ENQUETE PUBLIQUE PROJET DE PLUI CC OSARTIS-MARQUION Contribution de la Fédération « Stop éoliennes Hauts de France »*

Objectif 1 / Assurer l'intégration paysagère des mâts éoliens (OAP thématiques pages 39 à 49)

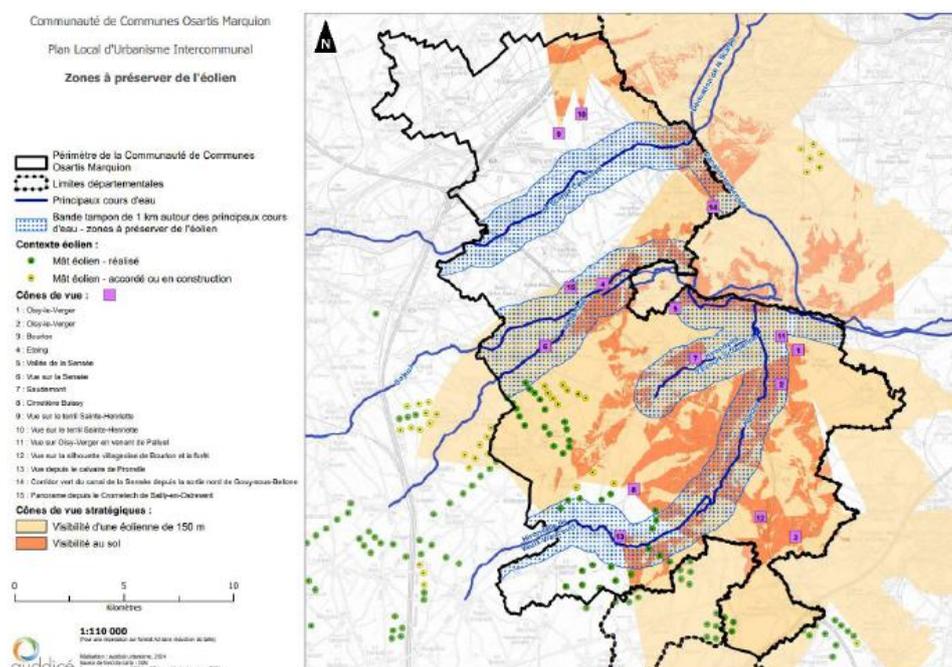
L'avis défavorable de la préfecture du Pas-de-Calais est particulièrement argumenté. Pour ce qui concerne l'environnement et la biodiversité :

- Dans l'état initial de l'environnement (1.4 La prise en compte de la biodiversité), la note d'analyse de la Préfecture mentionne la zone écologique du Marais de Quiéry-la-Motte et d'Esquerchin qui n'est pas prise en compte parmi les zones tampons définies dans le document OAP thématiques (Cf. carte p 47).
- La note d'analyse de la Préfecture souligne par ailleurs que « **le document ne fait aucune mention du repowering, qui devrait pourtant être privilégié au détriment de l'implantation de nouveaux mâts** ».
